Европейская экономическая комиссия

**Всемирный форум для согласования правил
в области транспортных средств****Рабочая группа по вопросам освещения
и световой сигнализации**

Правила № 37 (лампы накаливания),**№ 99 (газоразрядные источники света),****№ 128 (источники света на светоизлучающих диодах)****и Сводная резолюция по общей спецификации
для категорий источников света****Предложение по изменению кода официального
утверждения для источников света****Представлено экспертом от Международной электротехнической
комиссии (МЭК)***

Приложение 3 (текст на английском языке), рис.

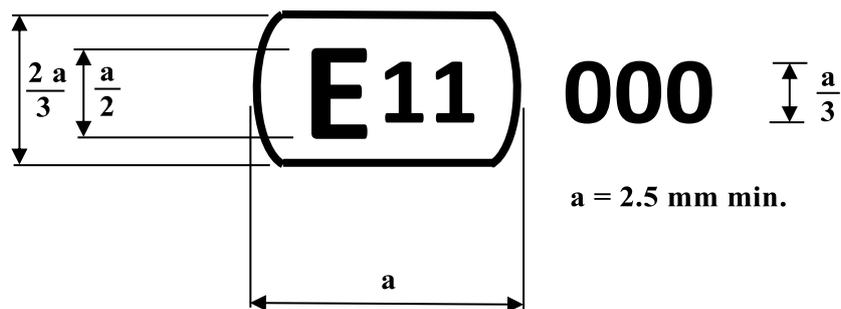
заменить следующим новым рис. (изменив пример кода официального утверждения и заменив в тексте на английском языке десятичную запятую на точку):

« Приведенный выше знак официального утверждения, проставленный на источнике света с нитью накала, указывает, что данный источник света с нитью накала был официально утвержден в Соединенном Королевстве (E11) под кодом официального утверждения ~~A01~~ **0001**.

Первый знак кода официального утверждения указывает, что официальное утверждение было предоставлено в соответствии с требованиями Правил № 37 с внесенными в них поправками серий 02 и 03*.

Приложение 3 (текст на английском языке), рис.

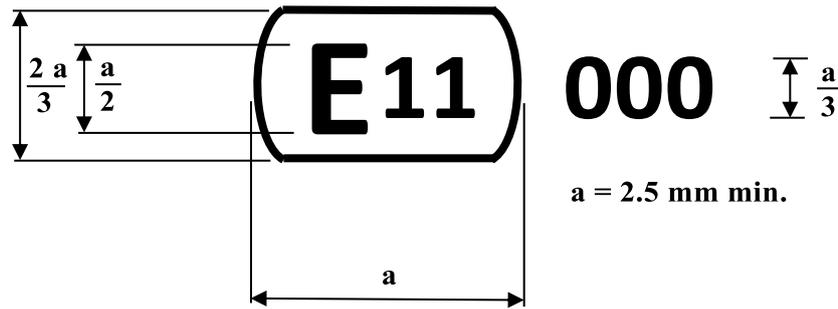
заменить следующим новым рис. (изменив пример кода официального утверждения и заменив в тексте на английском языке десятичную запятую на точку):

« Приведенный выше знак официального утверждения, проставленный на газоразрядном источнике света, указывает, что данный источник света был официально утвержден в Соединенном Королевстве (E11) под кодом официального утверждения 0A01 0001. Первый знак кода официального утверждения указывает, что официальное утверждение было предоставлено в соответствии с требованиями Правил № 99 в их первоначальном варианте.»

Приложение 3 (текст на английском языке), рис.

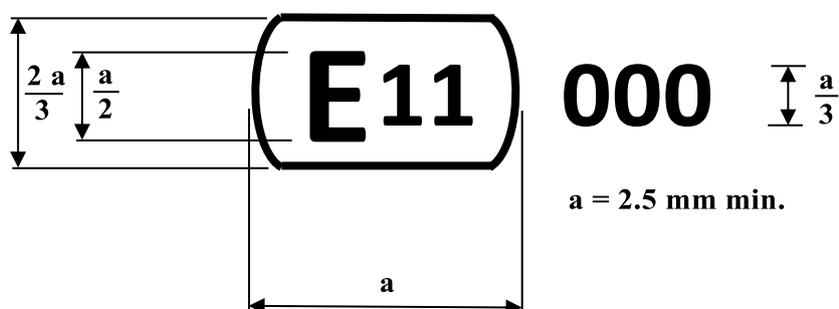
заменить следующим новым рис. (изменив пример кода официального утверждения и заменив в тексте на английском языке десятичную запятую на точку):

« Приведенный выше знак официального утверждения, проставленный на источнике света СИД, указывает, что данный источник света был официально утвержден в Соединенном Королевстве (E11) под кодом официального утверждения **0A01 0001**. Первый знак кода официального утверждения указывает, что официальное утверждение было предоставлено в соответствии с требованиями Правил № 128 в их первоначальном варианте*.
